OPINIA TECHNICZNA

**SZCZELNOŚĆ KONSTRUKCJI DACHU PÓŁNOCNEGO
W SYSTEMIE JANSEN VISS FIRE EI30 I VISS TVS**

BIBLIOTEKI PUBLICZNEJ M.ST. WARSZAWY

UL. KOSZYKOWA 26/28, 00-950 WARSZAWA

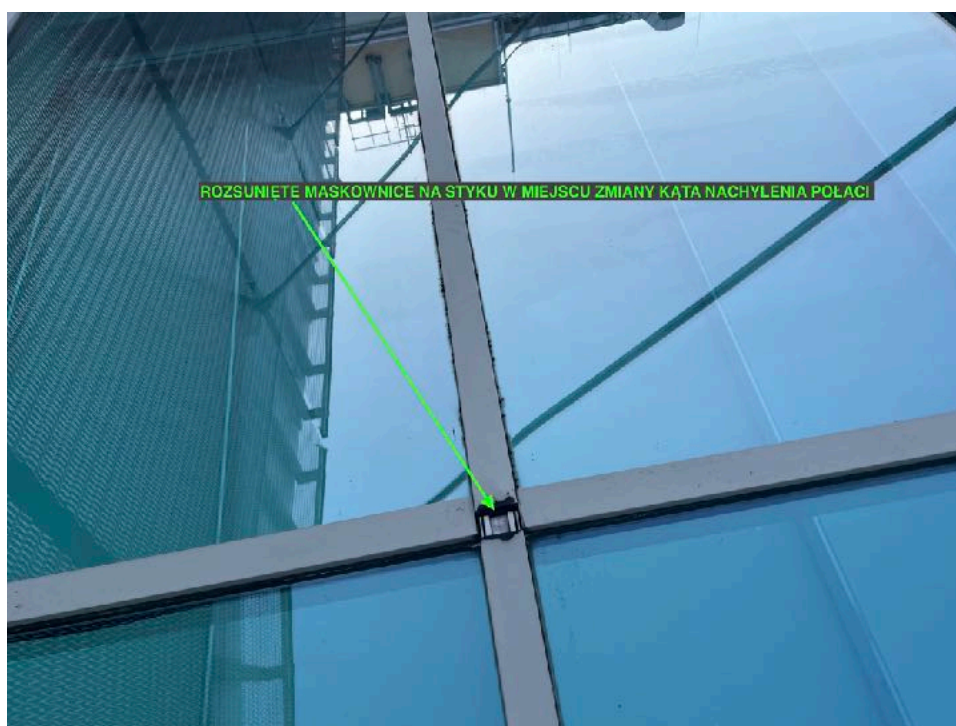
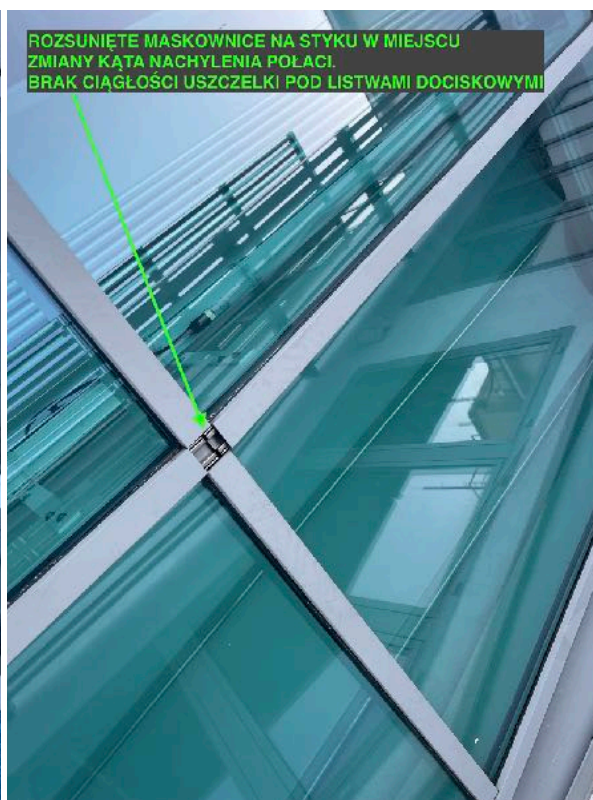
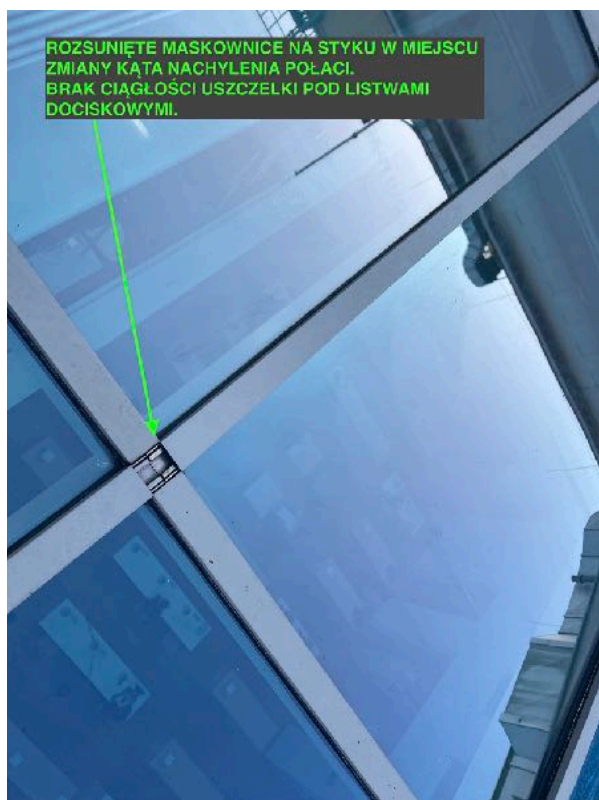
1. Styk maskownic na krokwiach w miejscu zmiany kąta nachylenia zasilikonowano w wielu miejscach.

2. Rozsunięte maskownice w miejscu zmiany kąta nachylenia - swobodny dostęp wody w głębsze obszary elementów konstrukcji sprzyjają powstawaniu przecieków.

3. Profile płatwi - podczas montażu - usytuowano mało precyzyjne nie zachowując wymaganego luzu 10 mm. W wielu miejscach ograniczono lub zablokowano odprowadzenia, aplikując szczeliwo lub taśmy butylowe. Drożny przepływ jest niezbędny do sprawnego odprowadzenia wody z szyb. Problem dotyczy całego dachu.

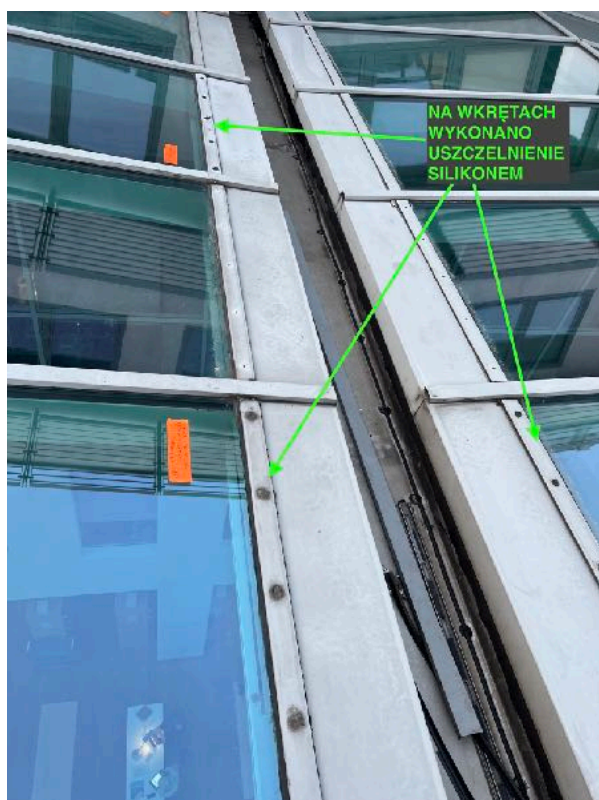
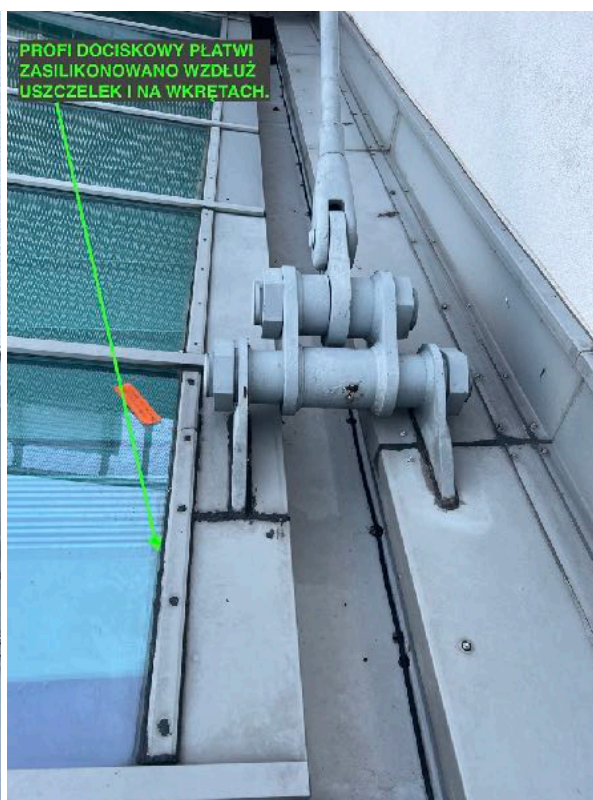
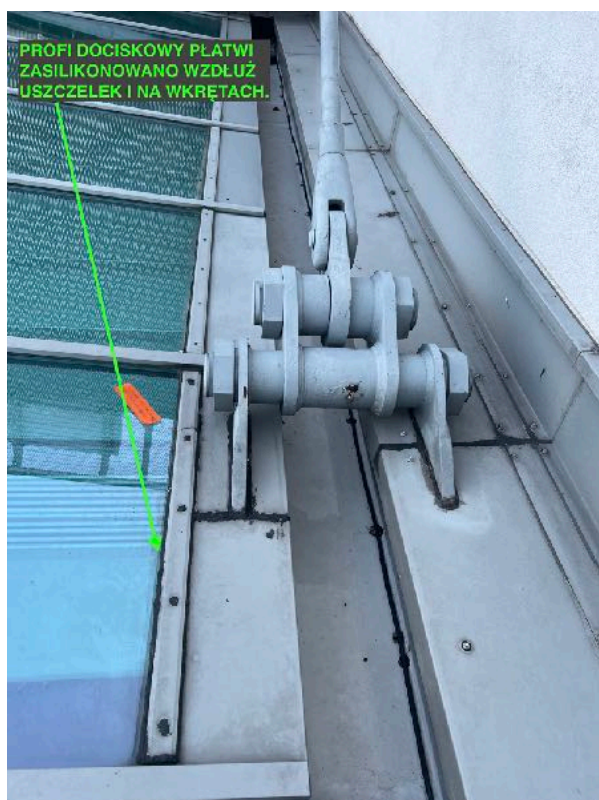
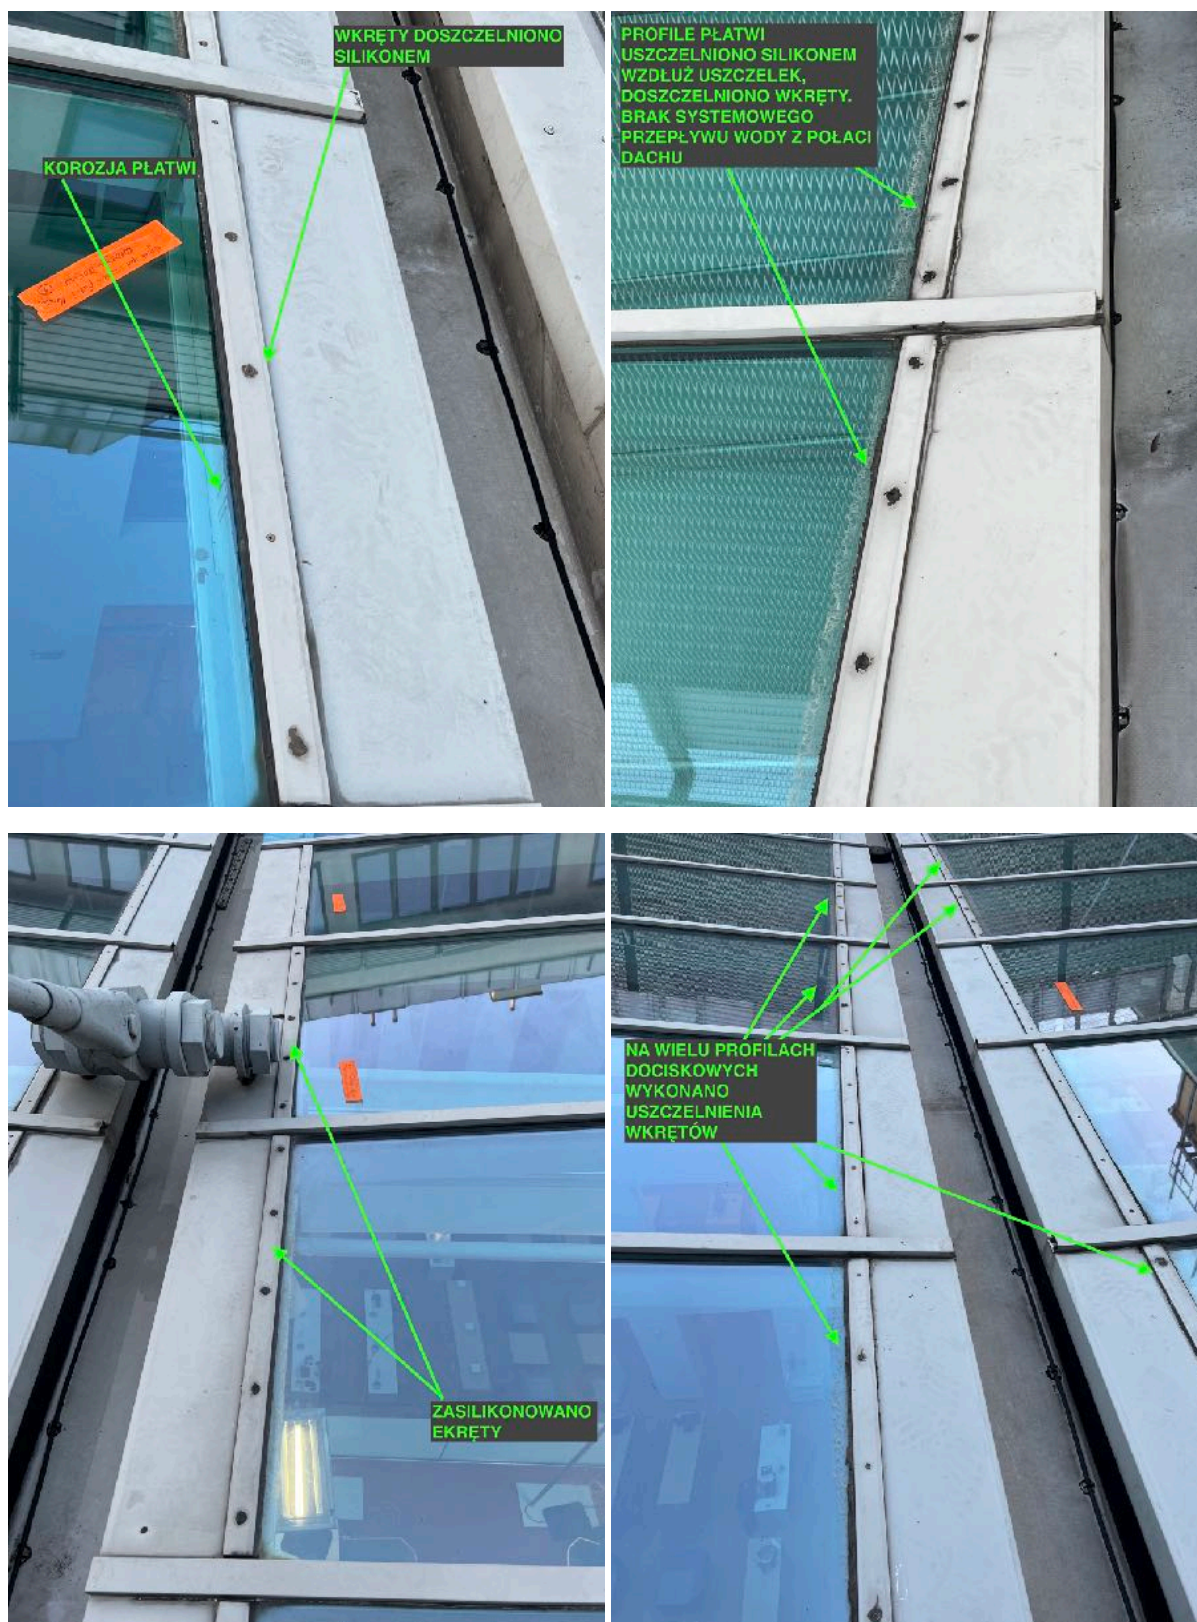
4. Brak drożnego przepływu na połączeniach krzyżowych.
5. Na płatwiach dolnych w profilach dociskowych uszczelniono wkręty.

6. Na płatwiach dolnych w profilach dociskowych uszczelniono wkręty.

7. Na płatwiach dolnych w profilach dociskowych uszczelniono wkręty. Problem powtarza się na wielu płatwiach.

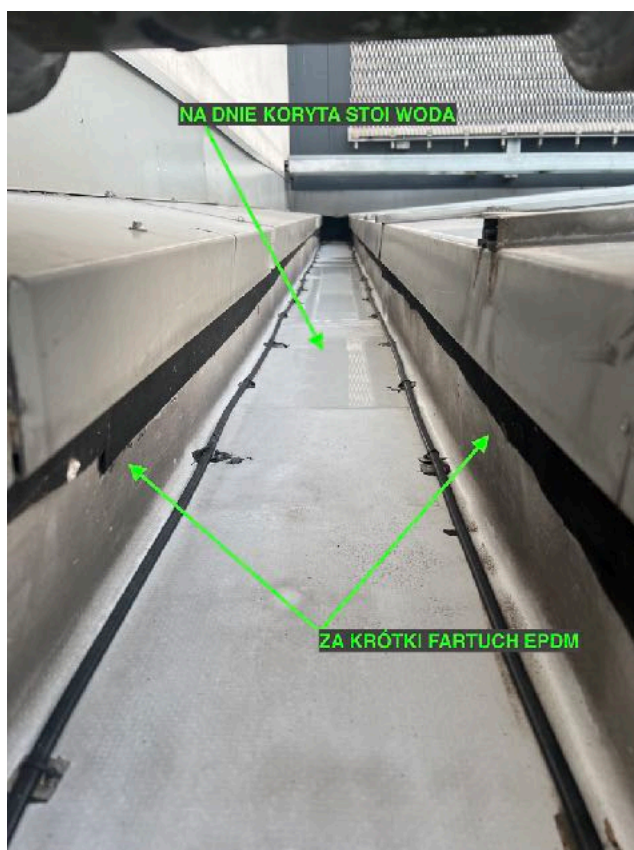
1. Koryta odwadniające i wpusty rynnowe są czyste. Na dnie zamontowano instalację grzewczą. Pionowe ściany uszczelnia membrana EPDM, która powinna być przyklejona na całej powierzchni do membrany PVC. Na dokumentacji zdjęciowej udokumentowano wiele miejsc z odklejonym i za krótkim fartuchem.

2. Na dokumentacji zdjęciowej udokumentowano wiele miejsc z odklejonym i za krótkim fartuchem.

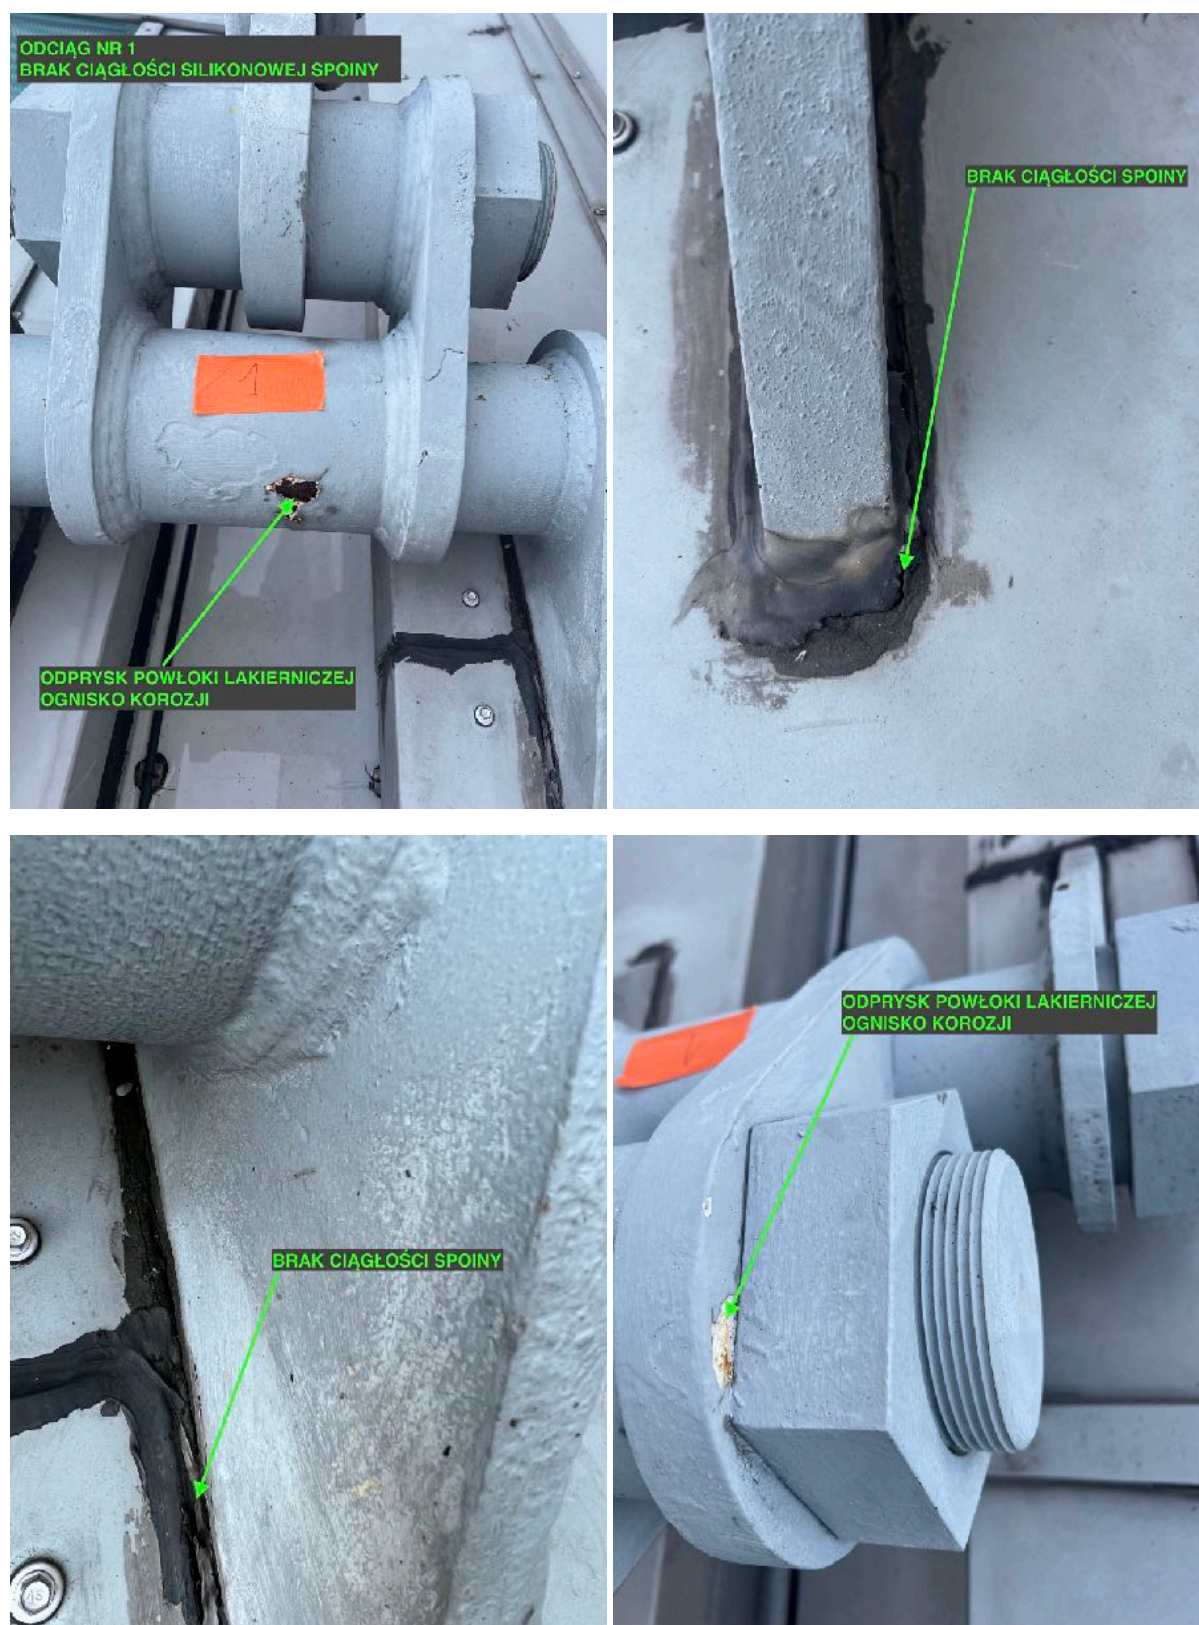
6. Na krawędzi uszkodzona membrana EPDM.

7. Brak ciągłości membrany EPDM. Fartuch nie uszczelnia izolowanej powierzchni.

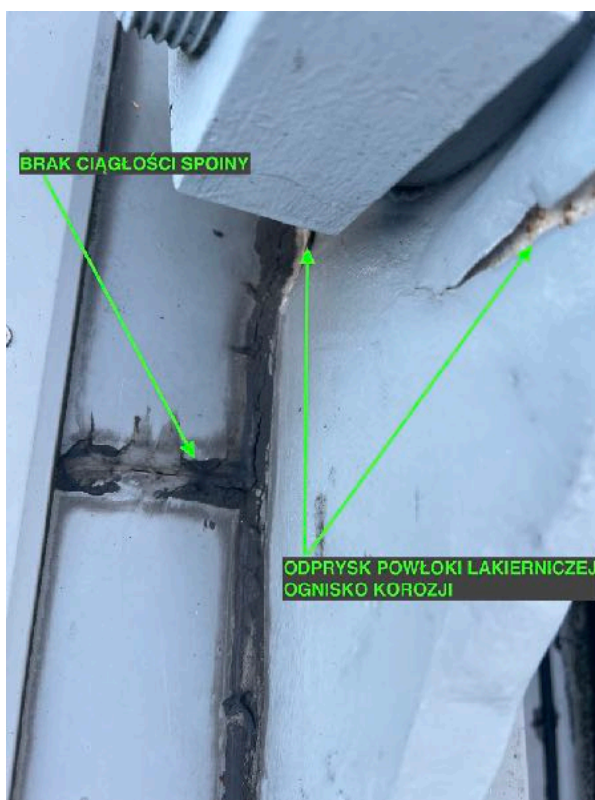
1. Odciąg nr 1: brak ciągłości silikonowej spoiny na połączeniu uchwytów z obróbkami blacharskimi. Odpryski powłoki lakierniczej - ogniska korozji.

2. Odciąg nr 2: brak ciągłości silikonowej spoiny na połączeniu uchwytów z obróbkami blacharskimi. Odpryski powłoki lakierniczej - ogniska korozji.

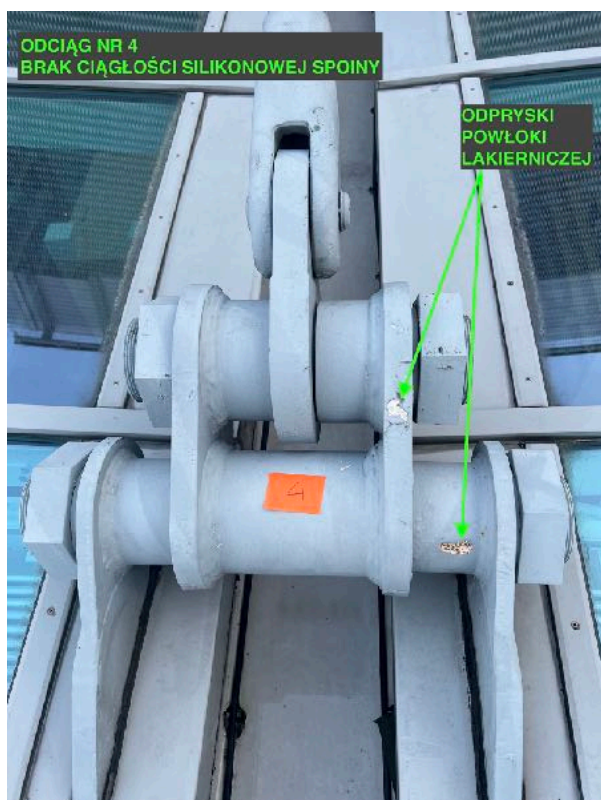
3. Odciąg nr 3: brak ciągłości silikonowej spoiny na połączeniu uchwytów z obróbkami blacharskimi. Odpryski powłoki lakierniczej.

4. Odciąg nr 4: brak ciągłości silikonowej spoiny na połączeniu uchwyty z obróbkami blacharskimi. Odpryski powłoki lakierniczej.

5. Odciąg nr 5: brak ciągłości silikonowej spoiny na połączeniu uchwyty z obróbkami blacharskimi. Odpryski powłoki lakierniczej.

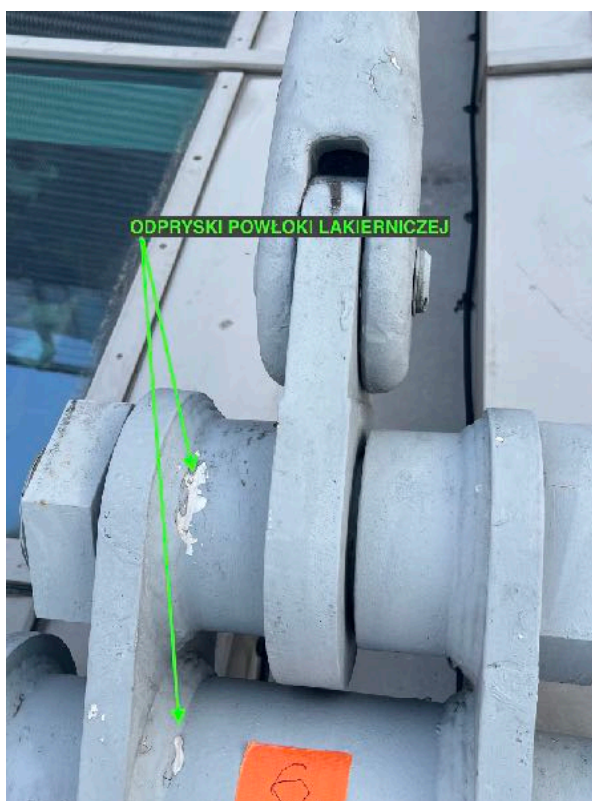
5. Odciąg nr 5: brak ciągłości silikonowej spoiny na połączeniu uchwyty z obróbkami blacharskimi. Odpryski powłoki lakierniczej.

6. Odciąg nr 6: brak ciągłości silikonowej spoiny na połączeniu uchwyty z obróbkami blacharskimi. Odpryski powłoki lakierniczej.

7. Odciąg nr 7: brak ciągłości silikonowej spoiny na połączeniu uchwytów z obróbkami blacharskimi. Odpryski powłoki lakierniczej.

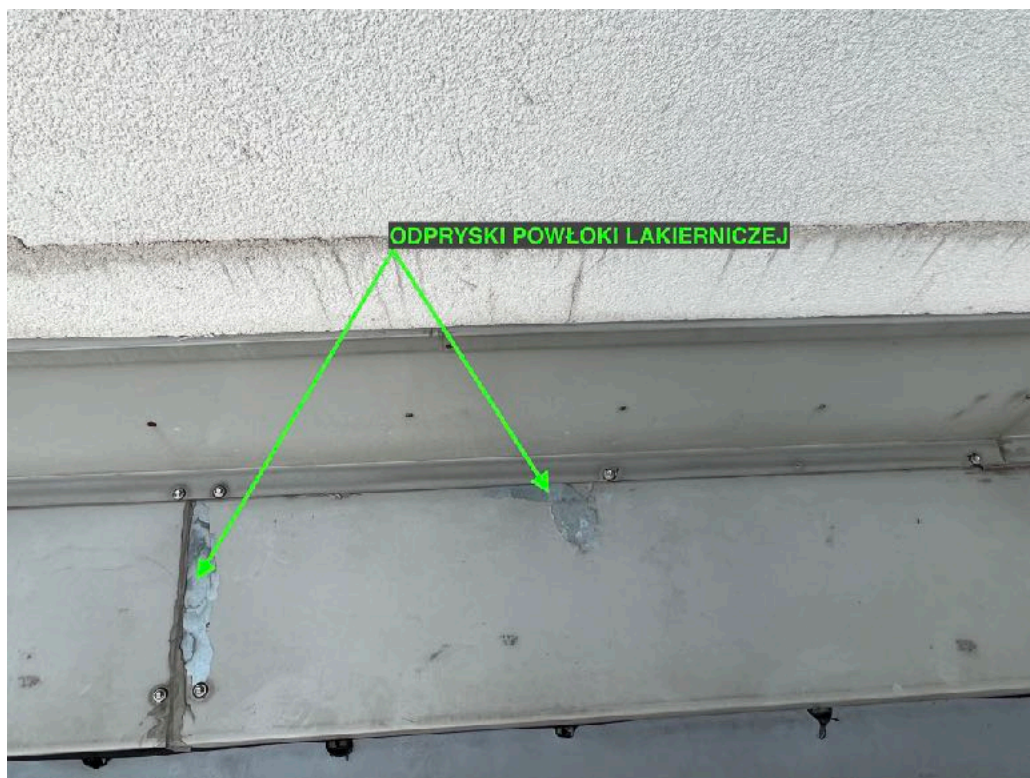
8. Odcieg nr 8: brak ciągłości silikonowej spoiny na połączeniu uchwytów z obróbkami blacharskimi. Odpryski powłoki lakierniczej, ogniska korozji.

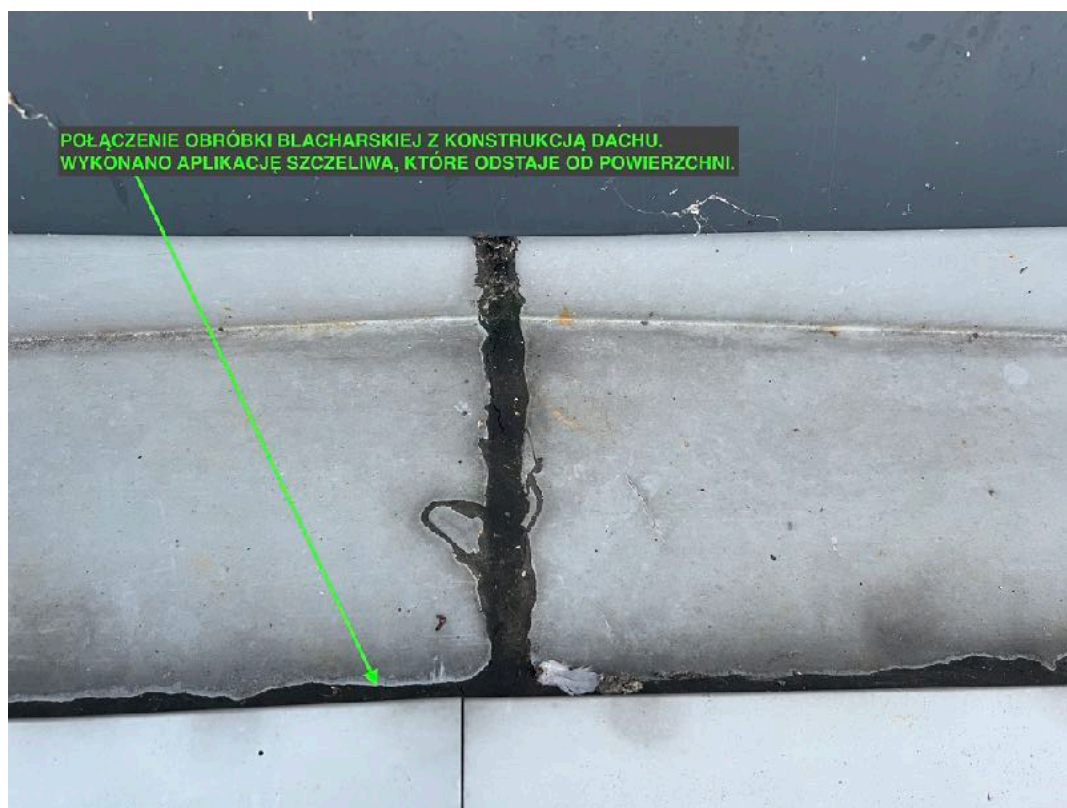
5. W miejscu łączenia obróbki blacharskiej blaszka uszczelniająca nie zabezpiecza szczeliny technologicznej. Zastosowano taśmę butylową (ciągłość z płatwi) która nie uszczelnia powierzchni.

6. Brak ciągłości spoiny.

7. W miejscu połączenia krzyżowego blaszkę uszczelniającą zabezpieczono taśmą alu-butylową (ciągłość z płatwi), która nie uszczelnia powierzchni.

8. Spoina silikonowa nie uszczelnia naprawianej powierzchni.
